不具合箇所説明図

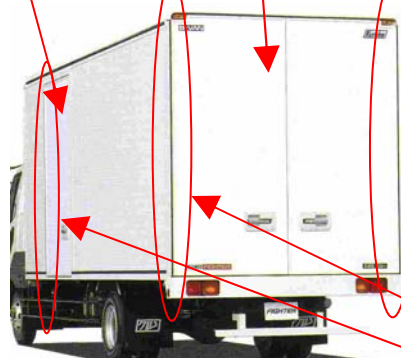
不具合発生箇所

バン型車両において、扉(後観音扉、後
はね上げ扉及び側片開扉)の取付部構
造が不適切なため、樹脂製ヒンジが大
気のオゾン、紫外線等により劣化し破断
すると、扉解放時に扉が外れ落下して、
作業者に危害を加えるおそれがある。

改善の内容

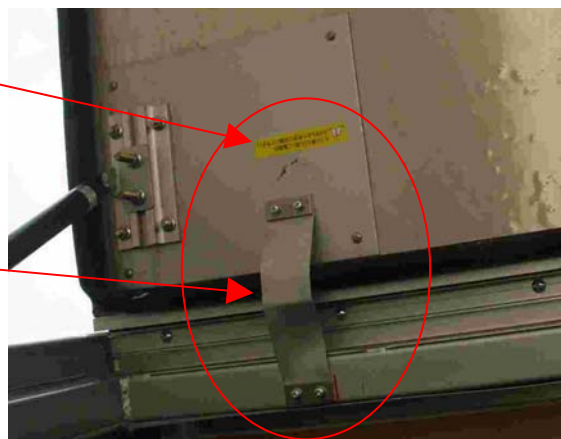
コーションプレート

「ヒンジ部(ゴム部)に亀裂が
入りましたら早急に交換してくださ

対策追加部品

「安全ベルト」

全車両、扉と扉枠を繋ぐ安全ベルトを上下(後はね上げ扉においては左右)2箇所に取り
付ける。又、当該ヒンジを点検し、亀裂が生じているものは新品に交換する。
